Assumpte: Informe sobre diferents aspectes relacionats amb la Prevenció de Riscos Laborals i la Seguretat de l'edifici de la CD de Salou.

CENTRE DE TREBALL: CD Salou

DIRECCIÓ: C/ Salvador Espriu, 5 Salou 43840 Telf. 977 92 94 00

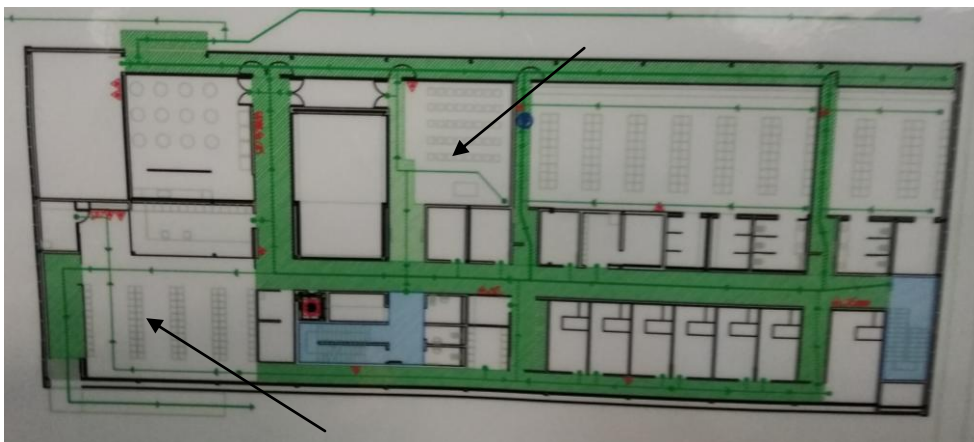
En l'informe aportat, quedava molt clar l' incompliment de les temperatures de confort, on es superava i encara a dia d'avui es superen el 29°C de temperatura en els vestidors, tant d'homes com de dones. (Fotografia ajunta feta amb data de 21/07/20 a les 12.20 hores)

En conseqüència s'incompleix amb RD 486/1997 Disposicions mínimes en llocs de treball. Art. 3 obligacions de l'empresari. Annex III. Condicions ambientals en els llocs de treball, punt 2, ventilació punt 3, 3.a els llocs de treball on es facin treballs sedentaris hauran d'estar entre 17 i 27 °C. Amb renovacions d'aire de 50 m3/hora/treballador. Cal recordar, que es va fer una consulta al Departament de Treball, i aquest, deixar molt clar que els vestidors han de complir amb aquest requisits (s'adjunta document)

Figura 7 – CABINA DE DUTXA PREFABRICADA

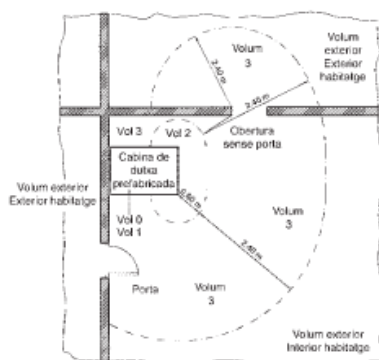
En el vestidor d'homes es comprova, que per poder reduir la temperatura ambiental, s'han col·locat aparells autònoms d'aire condicionat.

Per un costat; si tenim en compte que la superfície dels vestidors és de 120 m², calen com a mínim unes 12.000 frigories per poder garantir el confort. Els dos aparells col·locats poden aportar entre 2500 i 3000 frigories. Per tant, del tot insuficient.

Per altre banda; **s'està incomplint i posant en risc de contactes elèctrics els treballadors.** (RD. 842/2002 Reglament electrotècnic de baixa ICT-BT-27. Volum 3 de protecció) ja que un dels aparells incompleix clarament els volums de protecció al estar col·locat a tocar de les dutxes.
